厦门上城建筑设计有限公司		设计更改通知单 (编号: JG-14)		工程编号	3504022008260101	专业会签	建筑		结构		给排水		电气		暖通		专业
工程名称	三明融侨观邸	子项名称	地下室	变更发起专业	建筑	变更发起专业负责人	林为东	工程负责人	林为东	审核人	林为东	校对	林为东	更改人	林为东	专业	建筑
更改原因	根据建设单位要求								备注	如: G-xx与本变更矛盾者, 以本变更为准。

变
更
内
容

修改前地下室局部平面图一

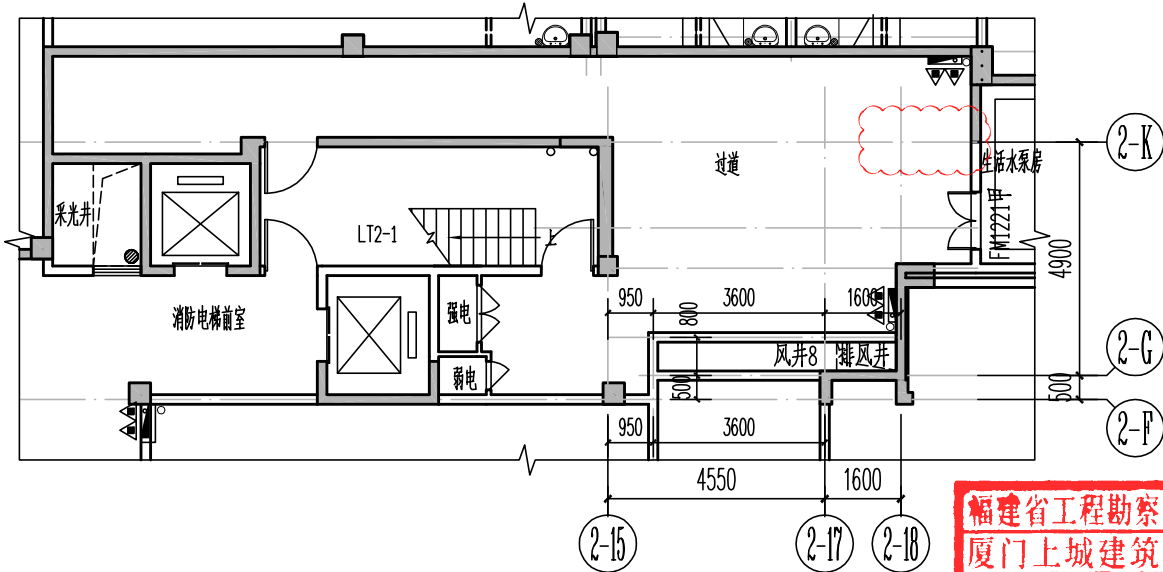
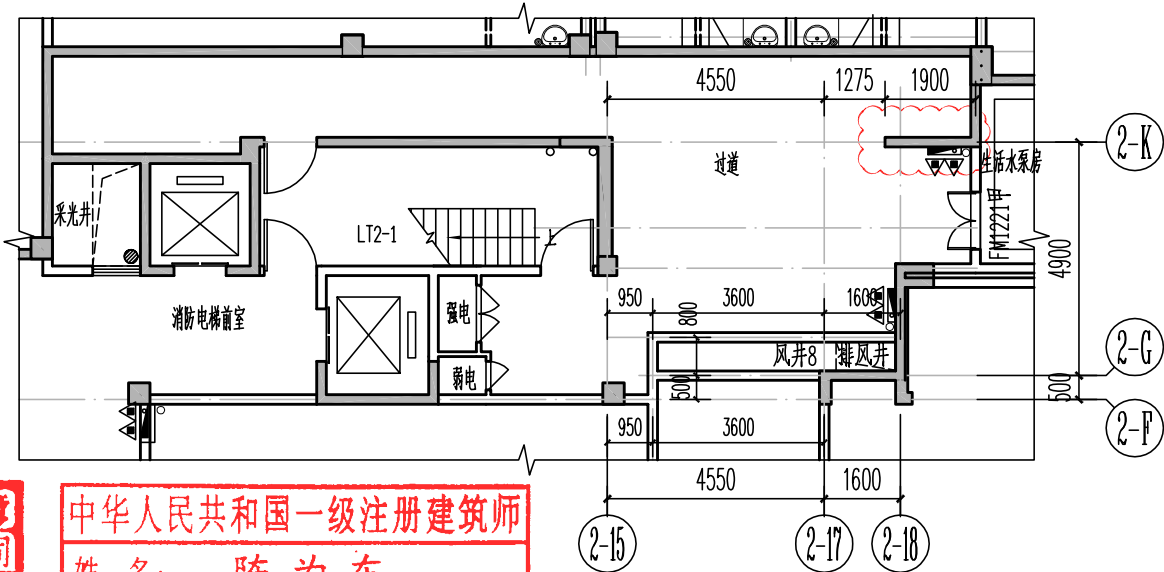
1、根据建设单位要求, 地下室5#楼1/5-K轴交5-5轴处增加剪力墙垛, 修改详见云线处:

修改前地下室局部平面图二

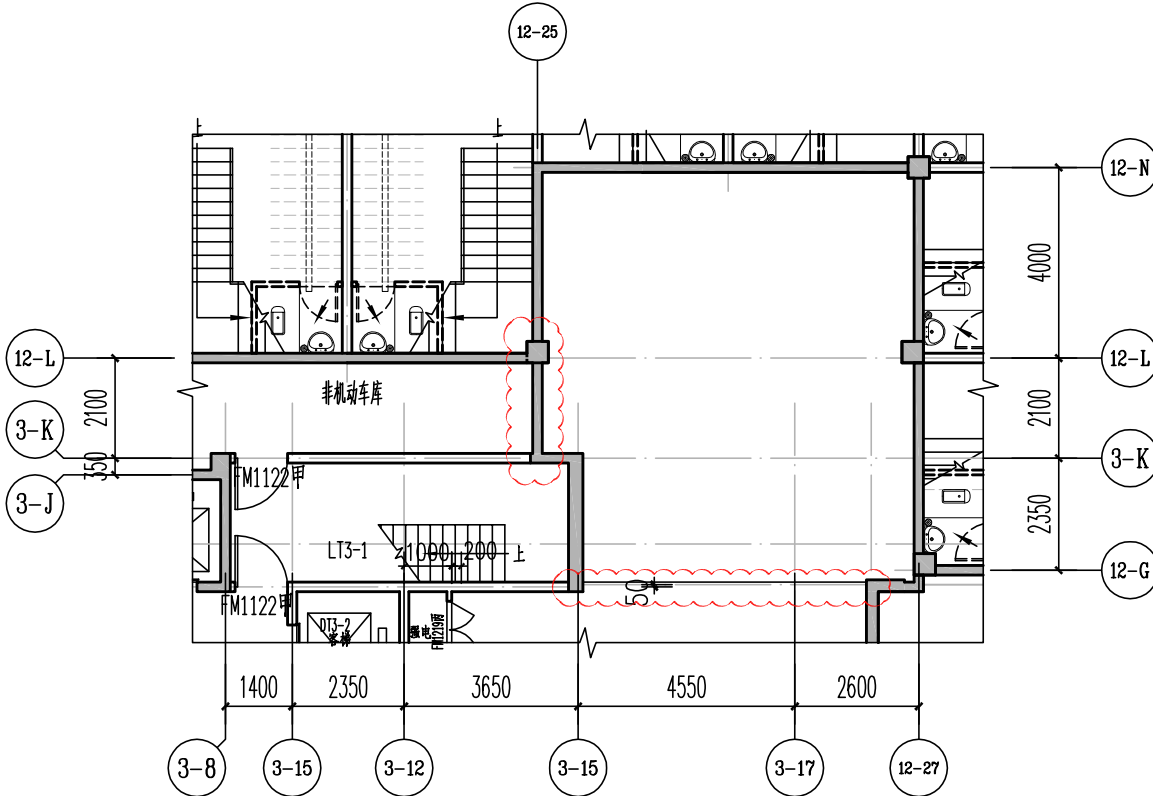
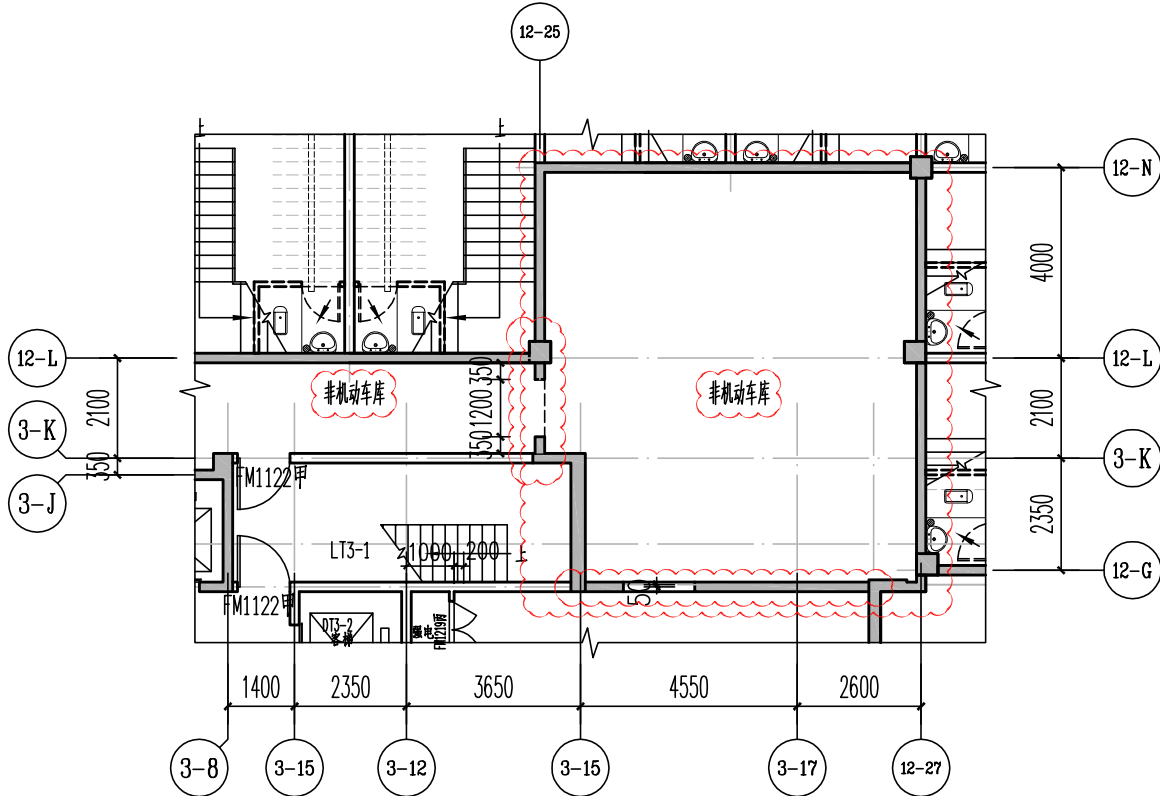
2、根据建设单位要求, 地下室2#楼2-K轴交2-18轴处增加剪力墙垛, 修改详见云线处:
